BESCHLUSSVORLAGE

Vorlage Nr.: GB II/0006/2024
Status: öffentlich
Geschäftsbereich: GB II Bau - Planung - Umwelt
Datum: 19.11.2024

**Bebauungsplan Nr. 175 "Wohnen am Bürgerpark"; Würdigung der
Stellungnahmen und Satzungsbeschluss**

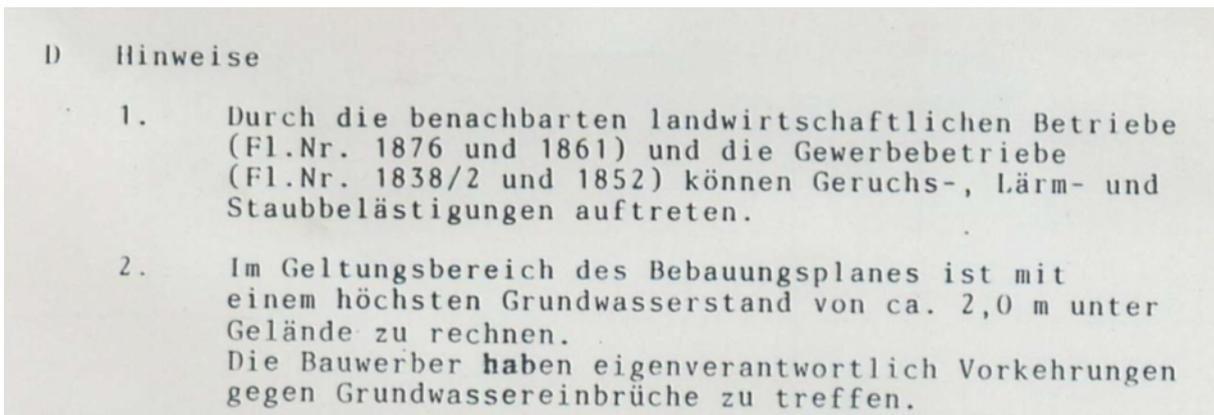
Zu Absatz 3:

Der Hüterweg ist seit dem 13.01.1975 bis zur nördlichen Grundstücksgrenze als Ortsstraße gewidmet und sichert damit die Erschließung des Wohngebietes.

Mit diesem Belang hat sich der Stadtrat im Rahmen des Aufstellungsbeschlusses auseinandergesetzt. Insoweit wird auf die Ausführungen zum Bürger B verwiesen.

Weiterhin ist die Tiefgaragenzufahrt im süd-westlichen Bereich des Grundstücks angeordnet. Dies dient als Kompromiss zu den verschiedenen Belangen, wie sie auch die Einwenderin ausführt.
